RAPPORT N° 1064077

**RAPPORT DE CONTRÔLE D'UNE INSTALLATION ÉLECTRIQUE DOMESTIQUE
À BASSE ET À TRÈS BASSE TENSION**

Adresse de l'installation électrique faisant l'objet de la visite : Rue Saint Lambert, 62 – 1200 Bruxelles

Tableau électrique principal

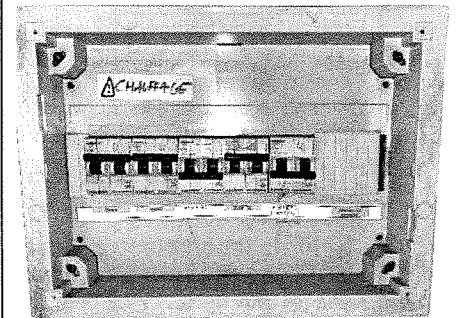
2001 : Les tableaux électriques doivent être installés conformément aux prescriptions réglementaires du Livre 1 (risques de contacts directs) et selon les règles de l'art (Sous-section 1.4.1.2)

2005 : La tension d'alimentation doit être indiquée clairement de manière apparente sur chaque tableau de répartition et de manœuvre (sous-section 3.1.3.3).

2006 : Pictogramme d'avertissement contre les dangers électriques à placer

2008 : Les tableaux de répartition et de manœuvre doivent être de classe I ou II, avec paroi arrière et porte (sous-section 5.3.5.1).

2013 : Risque de contacts directs avec des pièces nues sous tension : remplacer la porte et/ou l'écran de protection du tableau

2014 : Risque de contacts directs avec des pièces nues sous tension : obturer les ouvertures non utilisées du tableau ou du coffret

2015 : Il y a lieu de resserrer les connexions/raccordements dans le (s) tableau(x) électrique(s)

REPERAGE DES CIRCUITS 2103 : Tous les appareils de coupure et les dispositifs de protection des circuits principaux doivent être repérés de manière claire et visible par un affichage individuel qui permet l'identification des circuits
